GOVERNO DO ESTADO DE MINAS GERAIS

Unidade Outorga - Gerur

Parecer Técnico IGAM/GERUR/OUTORGA nº. 127/2020

A presente análise técnica se refere ao processo de renovação, cumulada com retificação, de portaria de outorga para captação de água subterrânea para remediação de água contaminada na unidade da CBMM localizada Araxá/MG.

Figura 02: Localização das barreiras hidráulicas. Fonte: Relatório técnico CBMM.

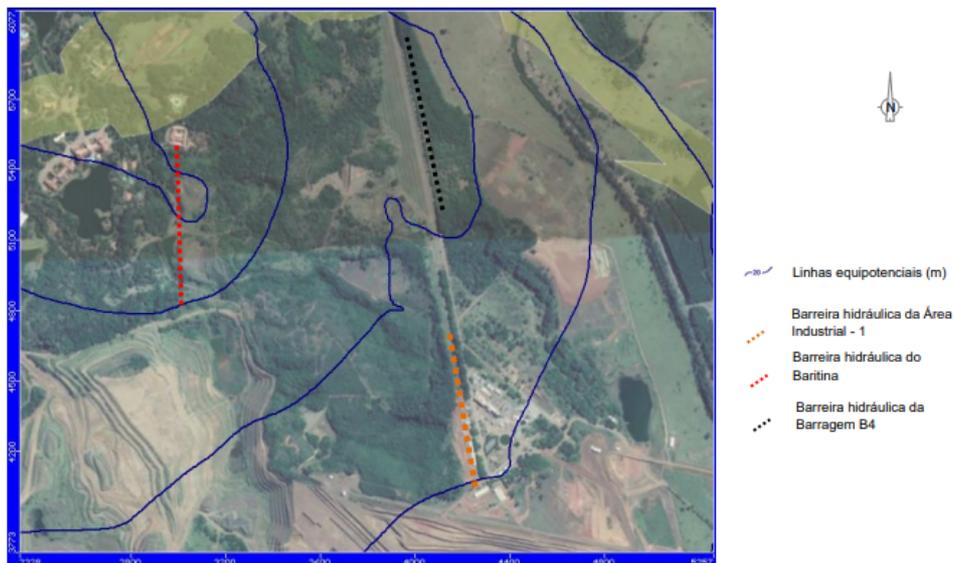
Segundo o responsável técnico, o estudo apresentado em abril de 2020, contemplou o dimensionamento de três barreiras hidráulicas, duas em operação, localizadas a jusante da Barragem 4 (B4) e imediatamente a montante do Córrego Baritina, e outra, em instalação, localizada a jusante da Área Industrial 1 (AI-1).

- Barreira a jusante da B4:
 - 9 poços, com vazões individuais que variam desde 5 m³/h até 90 m³/h;
 - Tempo de bombeamento de 24 h/dia;
 - Vazão total da barreira é de 381 m³/h.
- Barreira a jusante da AI-1
 - 6 poços, com vazões individuais de 16 m³/h;
 - Tempo de bombeamento de 24 h/dia;
 - Vazão total da barreira é de 96 m³/h.
- Barreira a montante do Córrego Baritina
 - 4 poços, com vazões individuais que variam desde 16 m³/h até 50 m³/h;
 - Tempo de bombeamento de 24 h/dia;
 - Vazão total da barreira é de 135 m³/h.

Figura 04: Simulação de trajetória de partículas das barreiras da barragem B4 e do Baritina. Fonte: Relatório técnico CBMM.

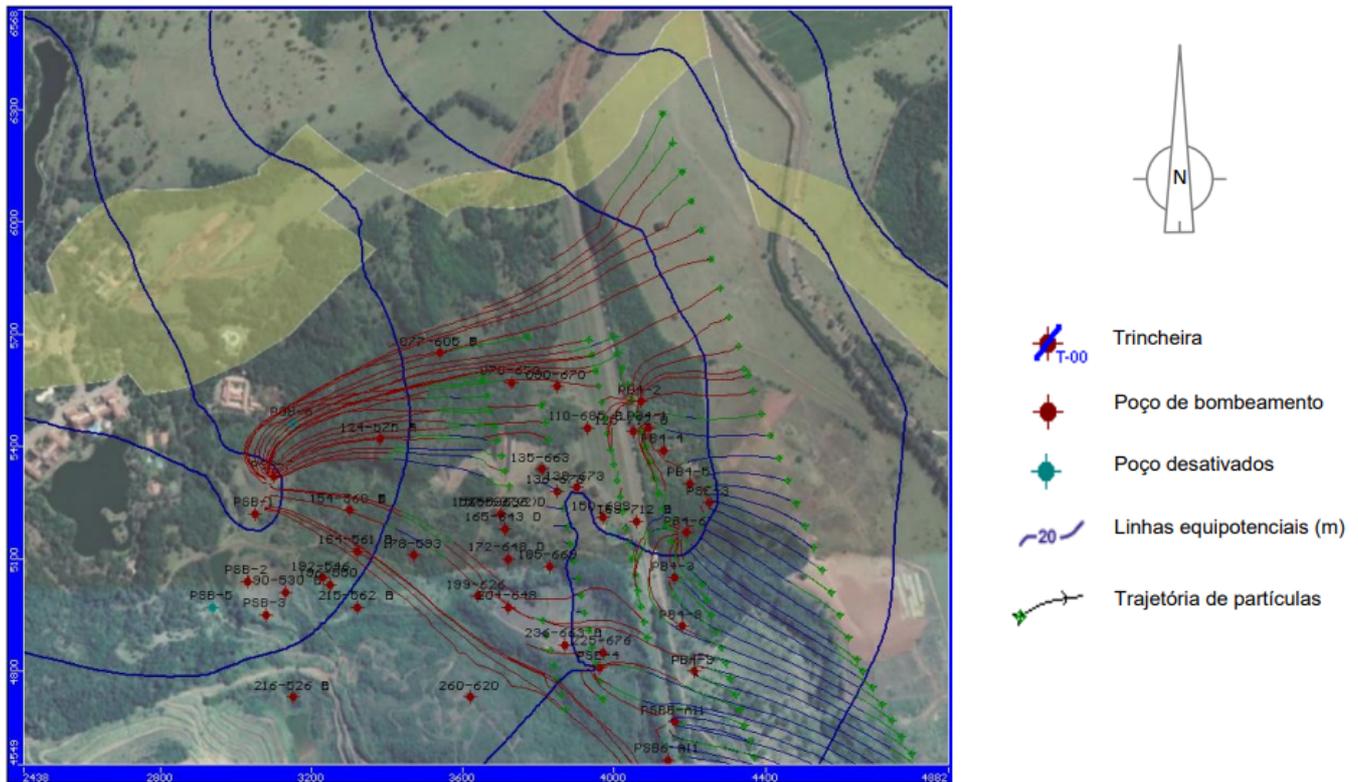
Para o dimensionamento das barreiras foram realizados testes de captura de partículas e, para a análise de impacto nos córregos, foram analisados os balanços hídricos individualmente. Todas as barreiras foram dimensionadas com configurações otimizadas, com o objetivo de conter hidráulicamente o fluxo subterrâneo local, e, conseqüentemente, conter a migração das ocorrências de íons presentes na água subterrânea, causando o menor impacto às nascentes próximas.

Figura 06: Localização dos córregos que tiveram impactos quantitativos analisados. Fonte: Relatório técnico CBMM.

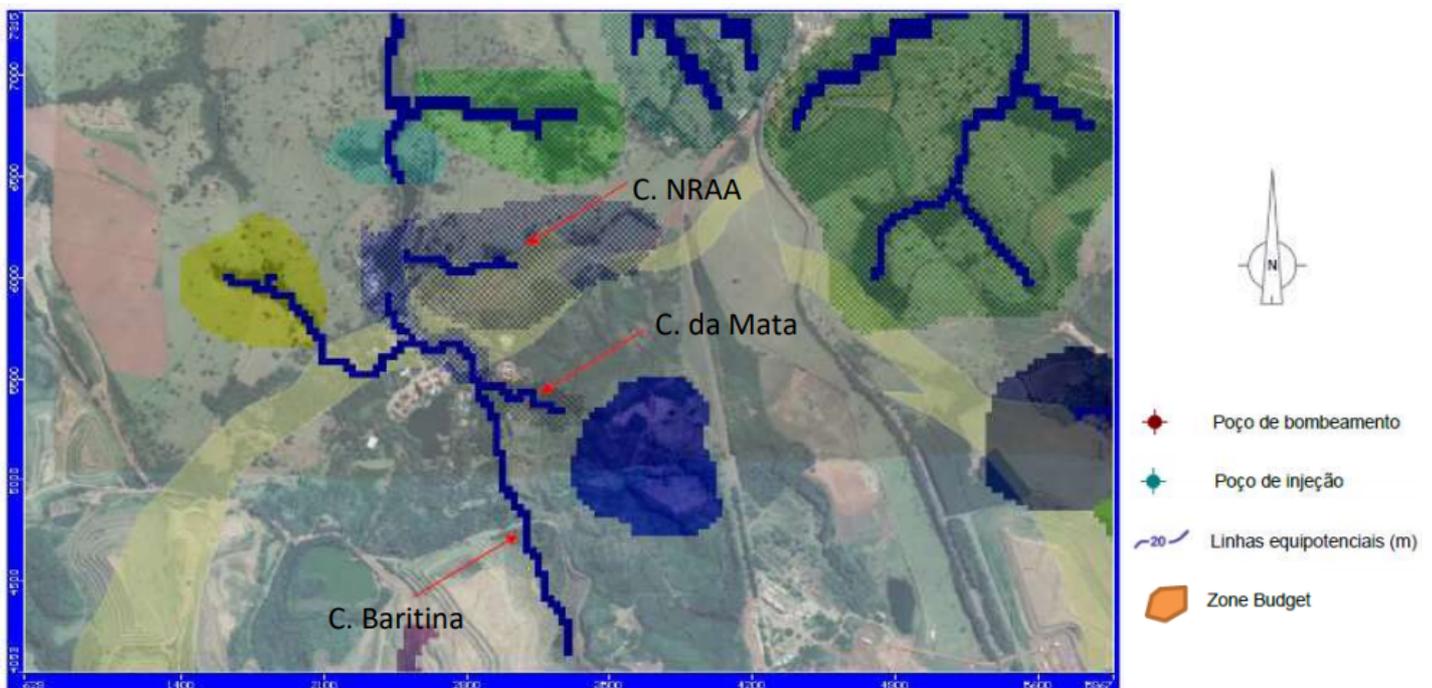
- Córrego Baritina: aproximadamente 2 anos após o início do bombeamento das barreiras é esperado que o déficit hídrico atinja 93,41 m³/h. O impacto equivale a cerca de 27% de redução considerando o período seco (vazão média de seca do Baritina de 350 m³/h);
- Córrego da Mata: aproximadamente 1 ano após o início do bombeamento das barreiras é esperado que o déficit hídrico atinja 30 m³/h. O impacto equivale a cerca de 21% de redução considerando o período seco (vazão média de seca do Córrego da Mata de 140 m³/h);
- Córrego a norte (ponto de coleta NRAA): não é esperado impacto sobre esse córrego.

Com base na previsão de impactos, é colocado como condicionante a reposição de vazão a partir do momento que ocorrer a redução de vazão resultante da operação das barreiras hidráulicas.
